Concours d'idées pour l'établissement d'un plan d'aménagement de quartier entre Lancy et Onex (Genève).

CONCOURS D'IDÉES POUR UN PLAN D'AMÉNAGEMENT DE QUARTIER ENTRE LANCY ET ONEX

Projet «Coteau ensoleillé», classé au 4° rang, de M. Maurice Brémond, ingénieur. Echelle 1 : 6000.

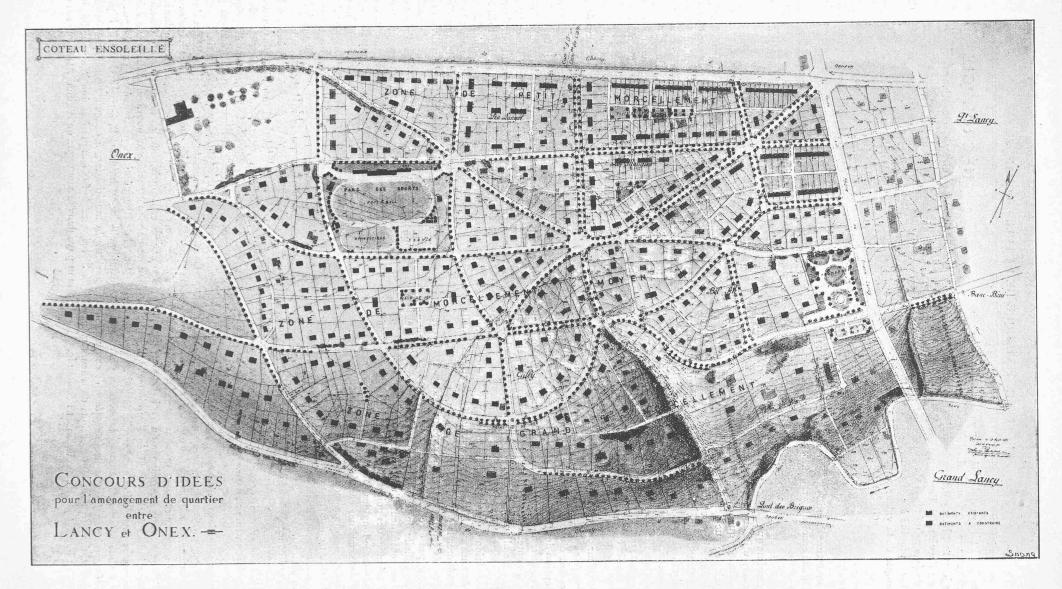
Nº 5. Coteau ensoleillé. Les lignes importantes du plan ne sont pas suffisamment dégagées. Toutes les voies ont à peu près la même importance et sont invariablement plantées d'arbres.

Les routes diagonales et les carrefours en étoiles sont trop nombreux. (Voir page 61.)

L'artère partant sous le cimetière d'Onex et aboutissant au Banc Béni serait intéressante si elle n'avait pas un mauvais profil en long au contour du chemin de la Colline.

Dans le quartier de Gilly, la voie existante n'a pas été utilisée, par contre de nouvelles voies superflues ont été prévues. La situation des espaces libres dans le plan n'est pas motivée.
